Objet : Rapport de contrôle de fonctionnement et d'entretien de votre dispositif d'Assainissement Non Collectif.

**VERIFICATION DU BON FONCTIONNEMENT ET DE L'ENTRETIEN
D'UNE INSTALLATION D'ASSAINISSEMENT NON COLLECTIF**
RAPPORT DE VISITE A CONSERVER

Identifiant du dossier : REFoo6240

Filière en place

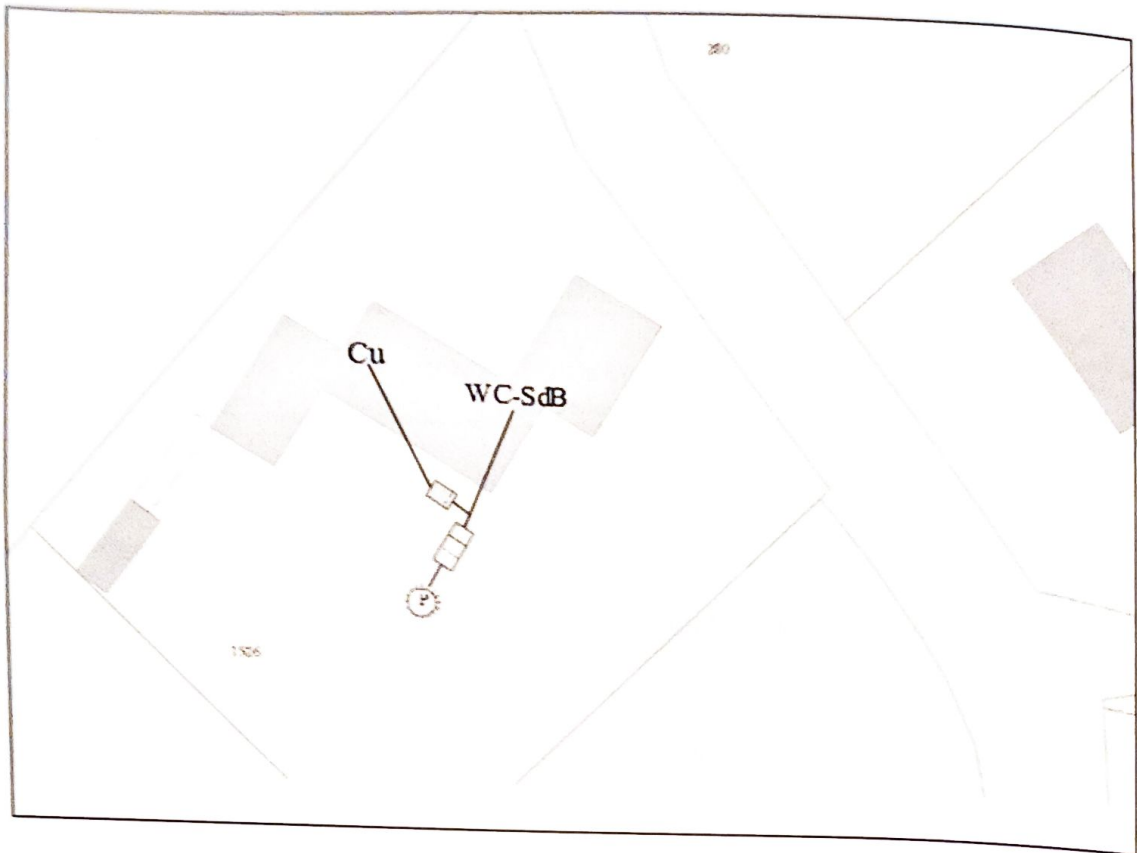
Description	Constat	Commentaires
Dégraisseur Volume indéterminé (cuisine)	Accessibilité : Non Bon état de fonctionnement : Non vérifiable Dimensionnement : Indéterminé Défaut constaté : Oui (cf. commentaires)	Ouvrage inaccessible
Fosse toutes eaux Volume indéterminé (dégraisseur et l'ensemble des eaux usées)	Accessibilité : Non Bon état de fonctionnement : Non vérifiable Dimensionnement : Indéterminé Défaut constaté : Oui (cf. commentaires)	Ouvrage inaccessible
Puisard Rejet d'eaux issues d'un traitement primaire	Accessibilité : Non Bon état de fonctionnement : Non vérifiable Dimensionnement : Indéterminé Défaut constaté : Oui (cf. commentaires)	Rejet non réglementaire

Défauts constatés : Installation incomplète

Travaux sous 1 an (si vente) : Mettre en place un dispositif d'assainissement non collectif réglementaire au dimensionnement adapté.

Recommandations : Travaux nécessaires pour la mise en conformité : mettre en place un dispositif d'assainissement non collectif réglementaire au dimensionnement adapté.
